Groupe de travail de la sécurité passive

Soixante-septième session

**Règlement ONU n° 134 (Véhicules à hydrogène et à pile à combustible)****Proposition de série 01 d'amendements au Règlement n° 134  
(Véhicules à hydrogène et à pile à combustible)****Communication de l'expert des Pays-Bas\***

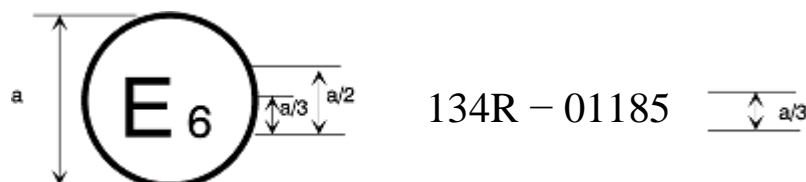
Annexe 2, lire :

La marque d'homologation ci-dessus, apposée sur un véhicule/système de stockage/composant spécifique, indique que le type de ce véhicule/système de stockage/composant spécifique a été homologué en Belgique (E6) en ce qui concerne les prescriptions de sécurité des véhicules fonctionnant à l'hydrogène en vertu du Règlement n° 134. Les deux premiers chiffres du numéro d'homologation indiquent que l'homologation a été délivrée conformément aux dispositions du Règlement n° 134 ~~sous sa forme originale~~ **tel que modifié par la série 01 d'amendements.**

La marque d'homologation ci-dessus, apposée sur un véhicule, indique que le véhicule routier concerné a été homologué aux Pays-Bas (E 4) en vertu des Règlements n<sup>os</sup> 134 et 100\*. Le numéro d'homologation indique qu'à la date où les homologations correspondantes ont été délivrées, le Règlement n<sup>o</sup> 100 était modifié par la série 02 d'amendements et que le Règlement n<sup>o</sup> 134 était ~~sous sa forme originale~~ **modifié par la série 01 d'amendements.** »
